北陸電力株式会社志賀原子力発電所の
敷地内破碎帯の評価について

平成28年4月27日

原子力規制委員会
志賀原子力発電所敷地内破碎帯の
調査に関する有識者会合

図28 1号炉原子炉建屋底盤(EL-7.1m)で確認されたS-1 写真②

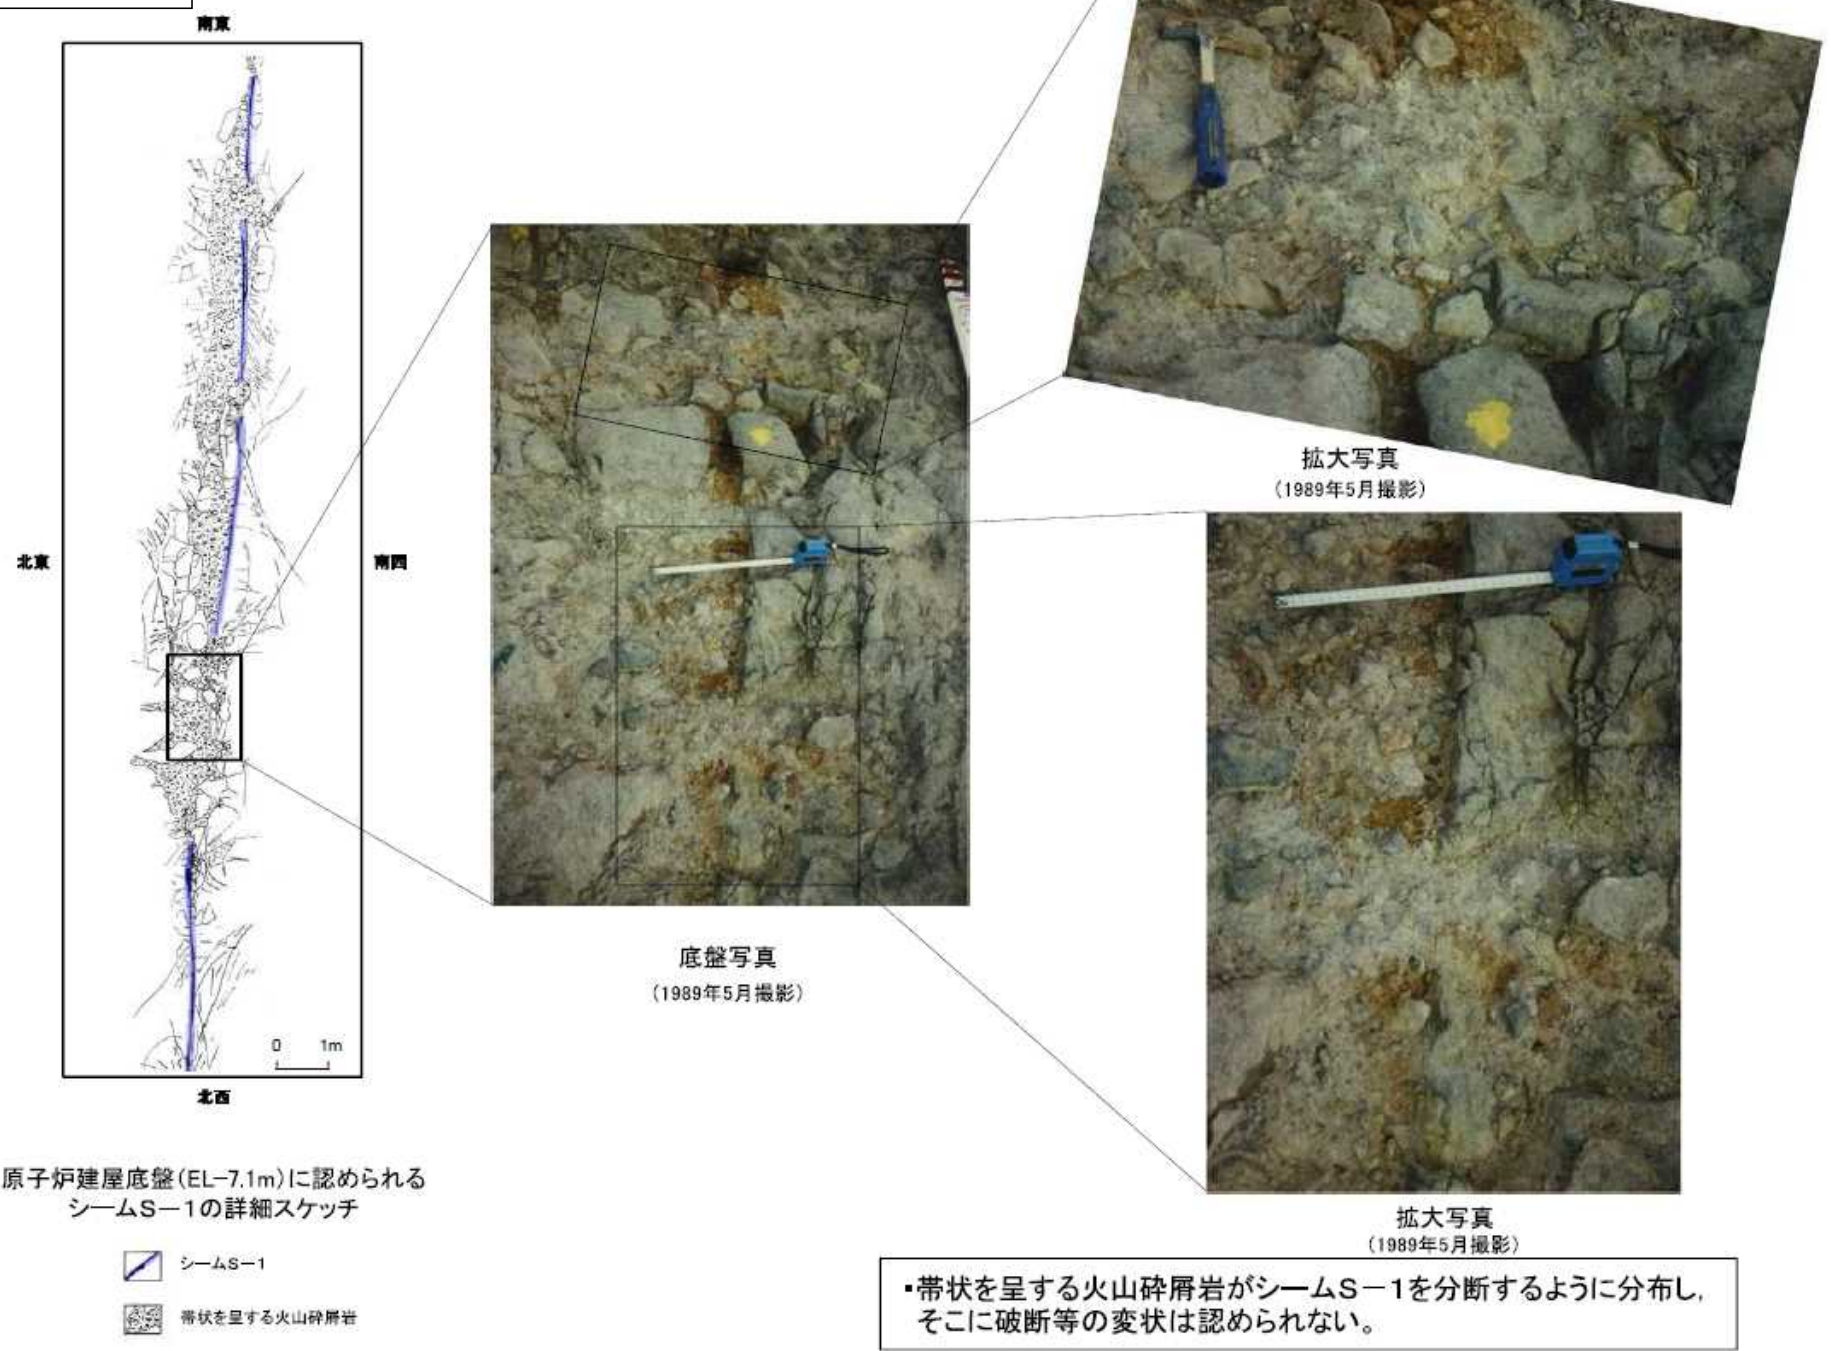
1号炉建屋底盤では、帯状火砕岩が S-1 を分断する箇所がある【図27、図28】。しかし、写真①【図27】では、S-1 が湾曲し帯状火砕岩を迂回するような、せん断面状の構造が認められる。

さらに、新たに掘削された岩盤調査坑の調査結果によれば、S-1 を介して帯状火砕岩 I と II が接しており（【図29】に No.30 切羽の例）、S-1 には条線も認められている（1.3 節で後述）ことから、S-1 が帯状火砕岩を変位させたことを示している。一方で、1号炉建屋底盤の既存スケッチは、帯状火砕岩が変位していないように描かれている。すなわち、1号炉建屋底盤の既存スケッチの記載は、新たに掘削された岩盤調査坑での観察事実と異なっている。

図37 北陸電力による駐車場南東方トレンチ東壁面の写真

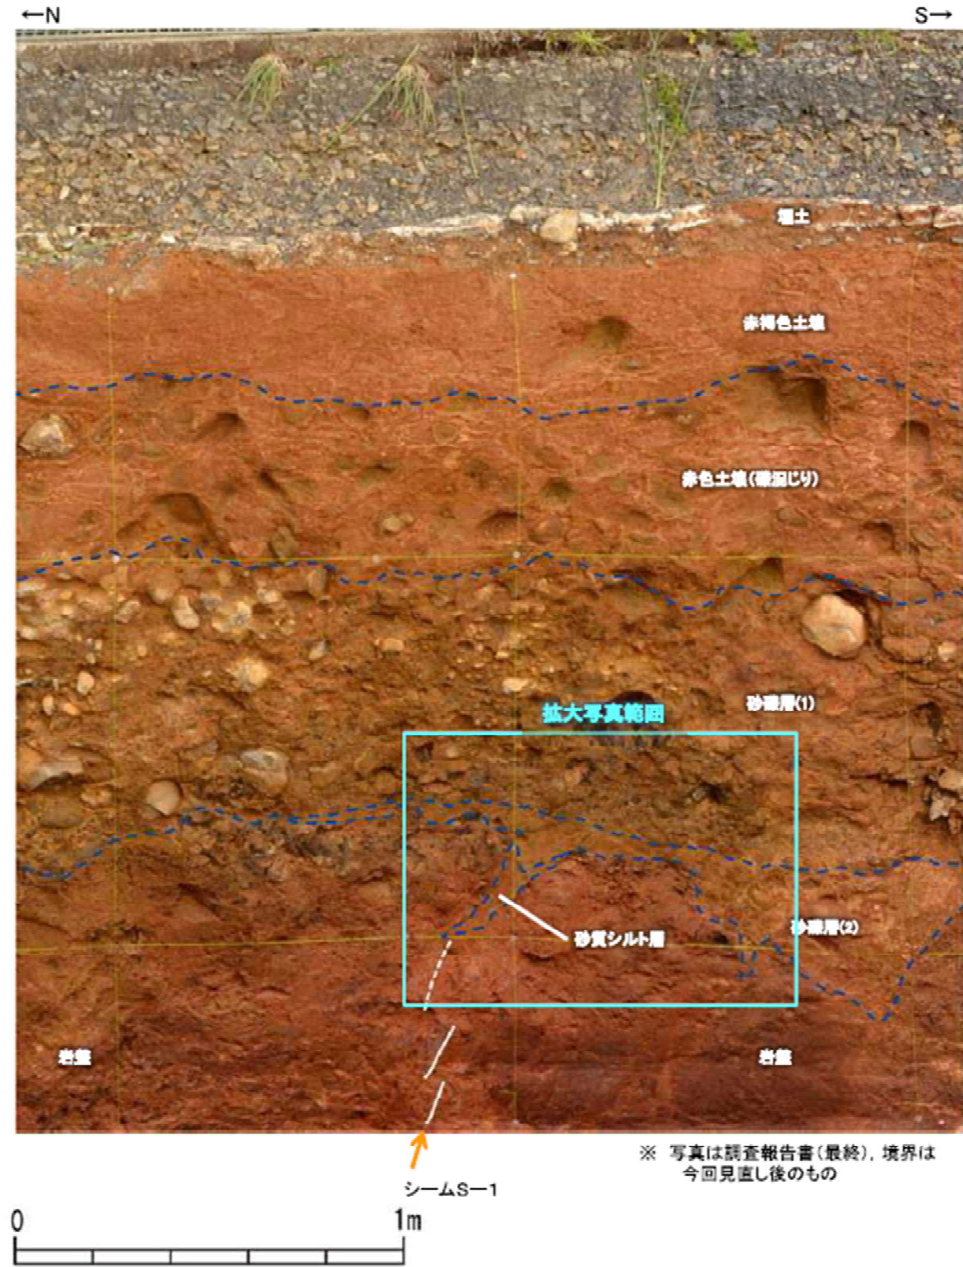
駐車場南東方トレンチでは、S-1 及びその周囲を含め岩盤上面には変位・変形は認められない【図 3 7、図 3 8】。ただし、東壁面の岩盤上面には、S-1 に沿って堆積物がくさび状に落ち込んでいる様子が認められている。くさび状の落ち込みが S-1 の活動で形成さ

図44 北陸電力によるS-1の条線から推定される応力場と現応力場との比較

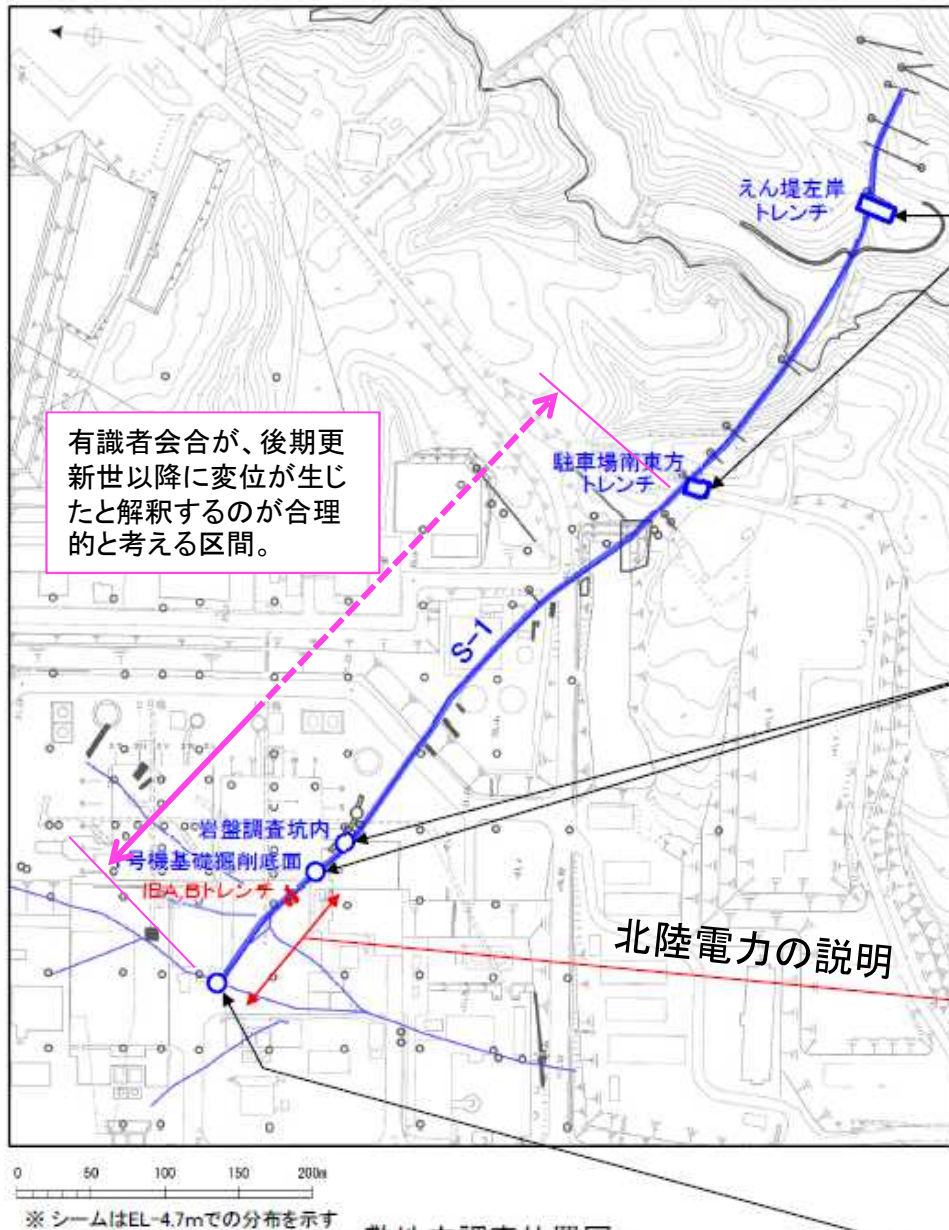
S-1 で観察される条線から逆解析した応力場は、類似したデータに基づく解であり、解の妥当性に疑問がある。一方、北陸電力による Kato et al. (2011) が求めた能登半島の応力場に基づくミスフィット角の解析は妥当なものとする。すなわち、条線に基づく S-1 の運動方向は、現在の広域的な応力場によっては説明できないと考える【図 4 4】。

向は現在の広域的な応力場によっては説明できないと判断した【図 4 4】(1.6 節)。

図52 北陸電力によるエリア5の岩盤上面高度の検討

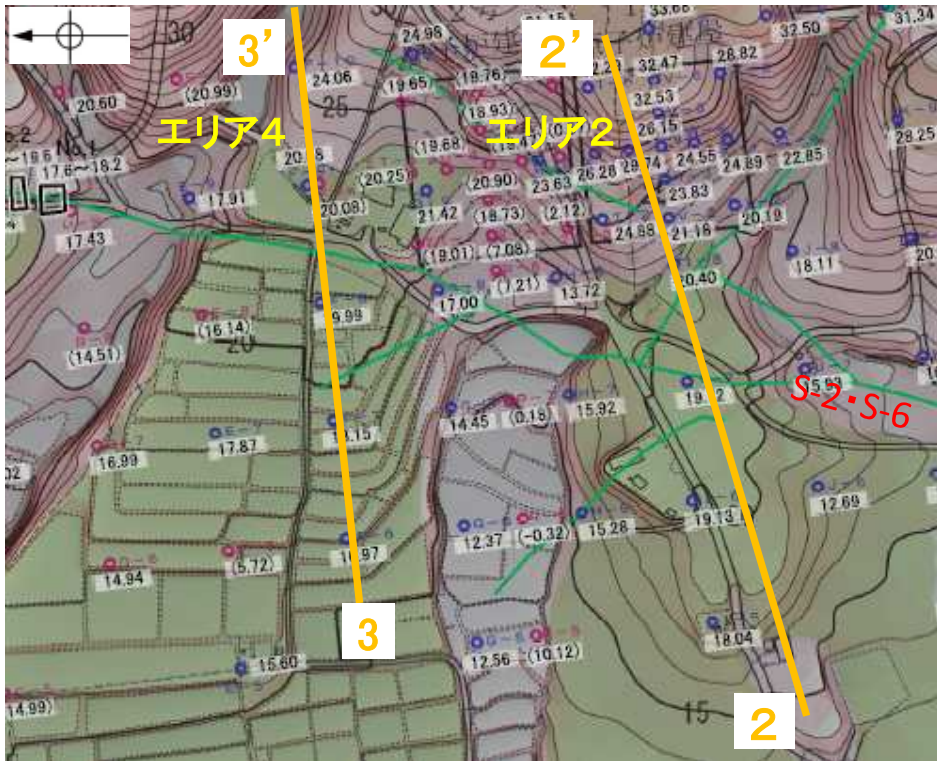
エリア5の敷地造成前（既に開墾されている）の地形は、2-2' 断面（「志賀・現調6」資料では 6-6'）において、S-2・S-6 通過位置の海側（西側）の地形が高く、山側（東側）が低くなる特徴が認められる【図5 2】。また岩盤上面の高度についても、S-2・S-6 より

海側の凸状地形の位置で掘削されたボーリングでは標高 20.67m (C-9'孔: 改変あり) ないし 20.94m (C-9 孔) であるのに対し、S-2・S-6 付近とされる No.3 トレンチ(改変なし)では標高 19.3m~20.7m ※である。S-2・S-6 より海側(西側)は発電所建設のために改変され、岩盤上部が掘削・除去されているにもかかわらず、海側の岩盤上面の方が、改変されていない S-2・S-6 付近の岩盤上面よりも高い【図 5 2 の断面図】。なお、エリア 5 内に位置する No.2 トレンチでは、地形及び岩盤上面の傾向と同様、M1 面堆積物の層理面が山側(東側)へ緩やかに傾斜する(2.2 節で後述)。

図53 エリア2及びエリア4の地形及び岩盤上面高度の検討

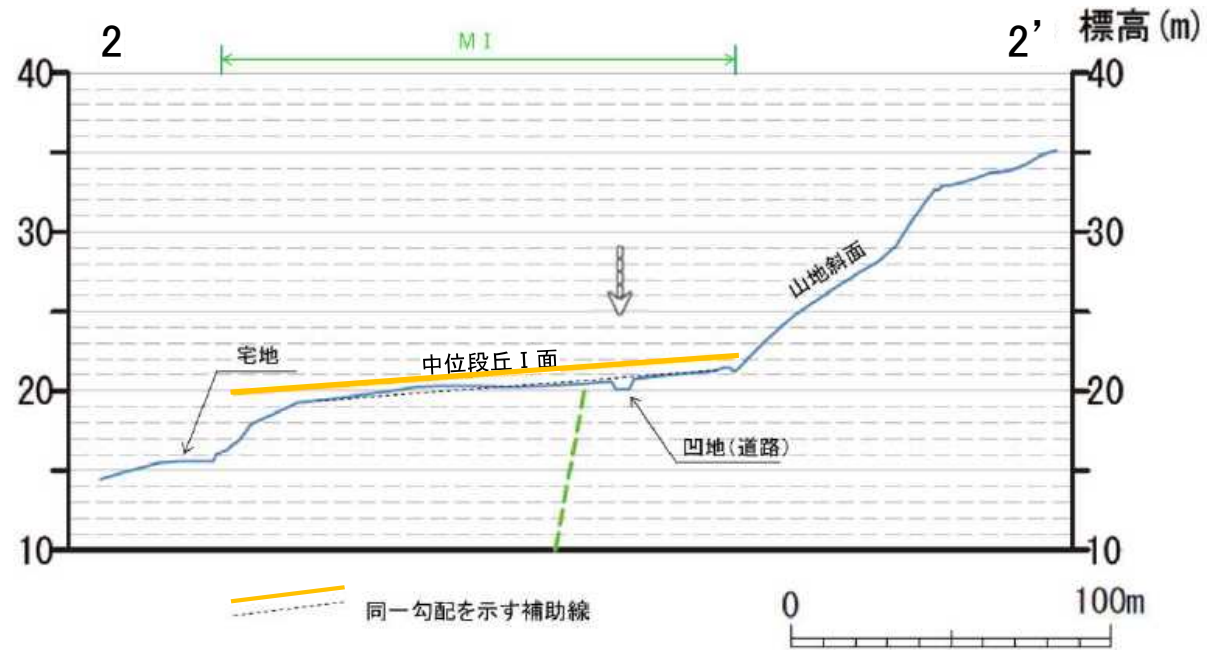
エリア 4 では、3-3'断面において、敷地造成前(既に開墾されている)の地形は単調に海側(西側)に向かい低くなる傾向を示すのに対し、1 号機設置時のボーリングコア試料に基づく岩盤上面形状は、S-2・S-6 付近で山側(東側)に傾きを減じる(減傾斜する)【図 5 3 下の断面図】。

エリア 2 でも、2-2'断面において敷地造成前(既に開墾されている)の地形に、S-2・S-6 通過位置の海側(西側)が高く、山側(東側)が低くなる傾向が認められる【図 5 3 上の断面図】。

図63 北陸電力によるS-2・S-6 No.2トレンチの調査結果

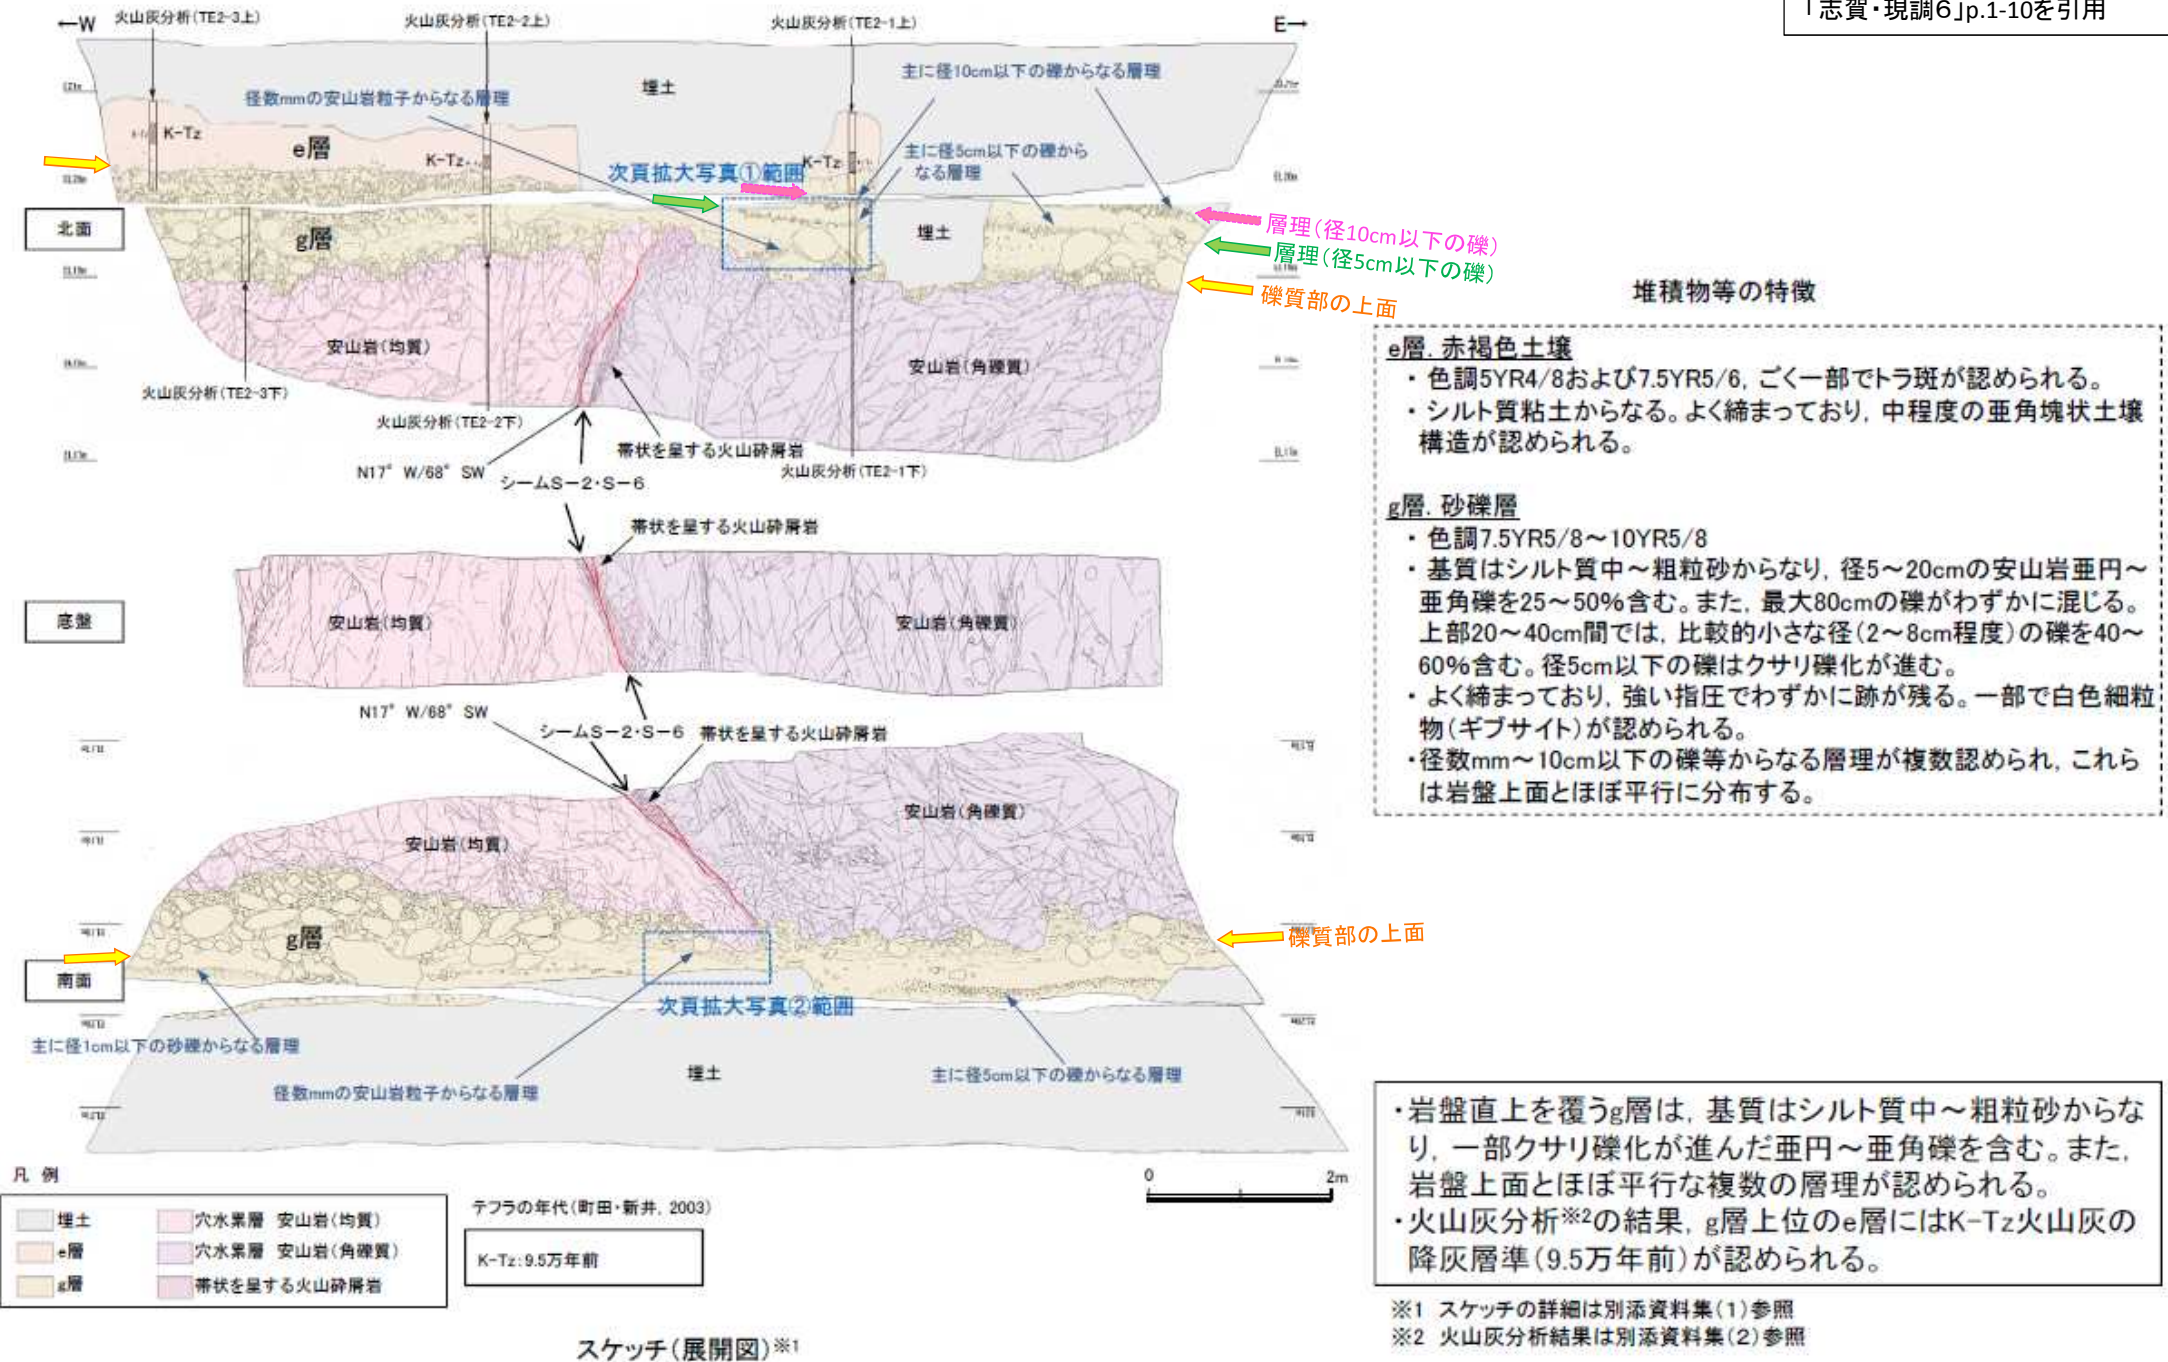
しかしながら、南北両面において、岩盤上位の g 層（MIS5e の海成の堆積物）最下部に位置する礫質部の上面が、全体として山側（東側）が低くなっている【図 6 3】。No.2 トレンチでは g 層全体が同様に山側が低くなる傾向があり、特に北面においては、g 層中で上記礫質部の数 10cm 上位に認められる“主に径 5cm 以下の礫からな

図68 北陸電力によるNo.2トレンチ北面東側の調査結果(拡大・再掘削)

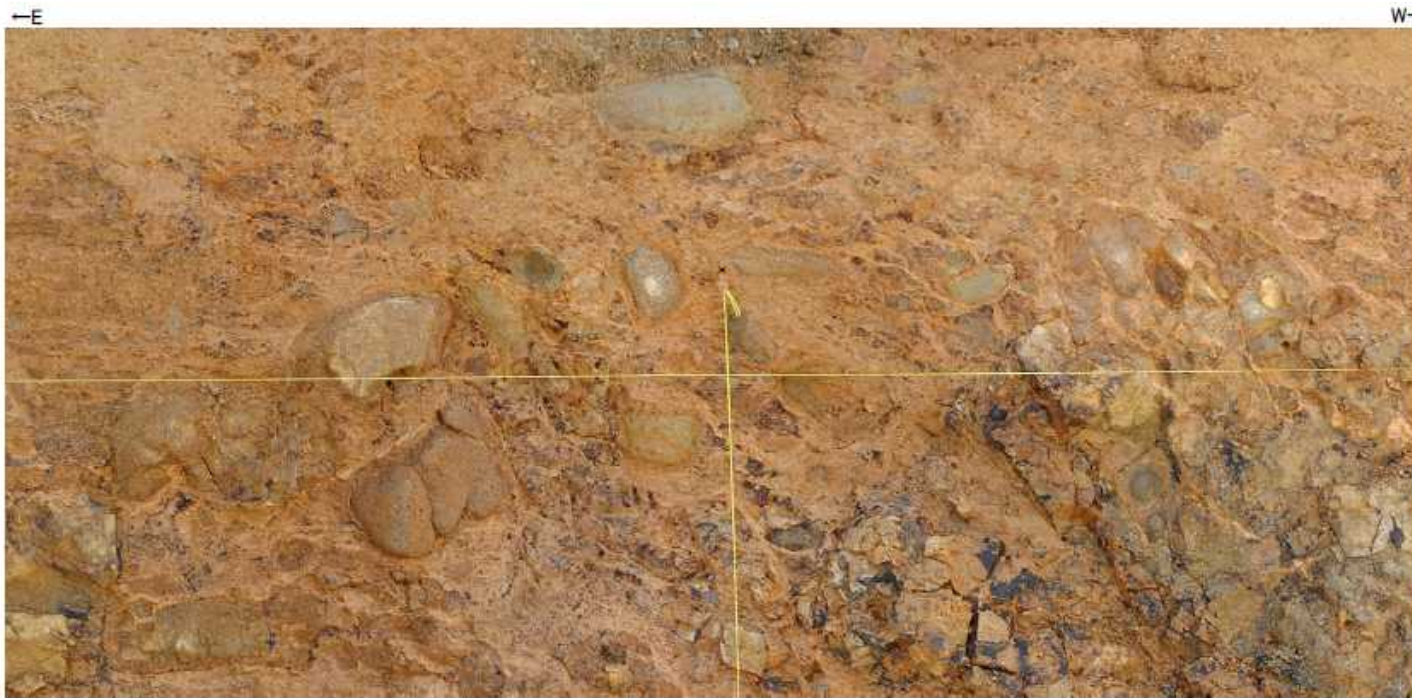
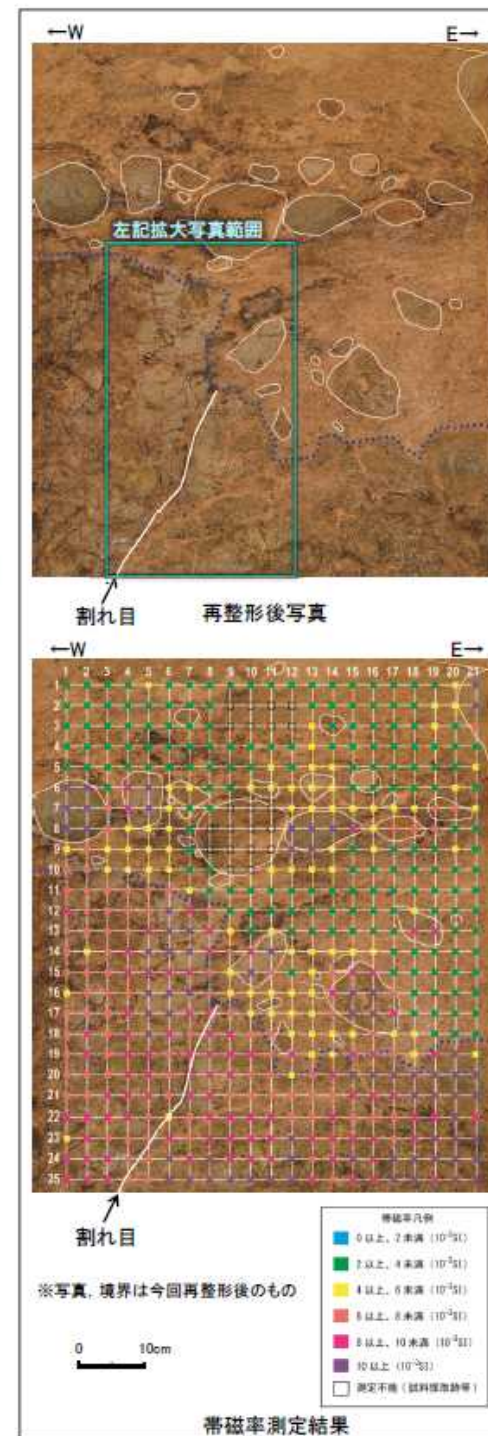
なお、トレンチでは岩盤中に多くの断層が認められるが、北面の S-2・S-6 の約 2m 東側（北面東側箇所）にある断層を境に岩盤上面形状は凹状を呈しており、断層近傍で凹地中の堆積物に含まれる礫が立つ様子が認められたため、北陸電力により再掘削・再観察が行われた【図 6 7、図 6 8】。再掘削された観察面においても、凹地より上の部分は層理面が平行であり変形した可能性は低い【図 6 5、図 6 7】。しかし凹地部の g 層との関係では、断層に沿って砂層がくさび状に細長く入り込む様子が観察され、上下方向の直線状のマンガン濃集部も認められている【図 6 8 中央の写真】。仮に当箇所にせん断構造が認められれば、g 層堆積後に生じたずれと推定されるが、現時点ではせん断構造の存否は確認できていない。
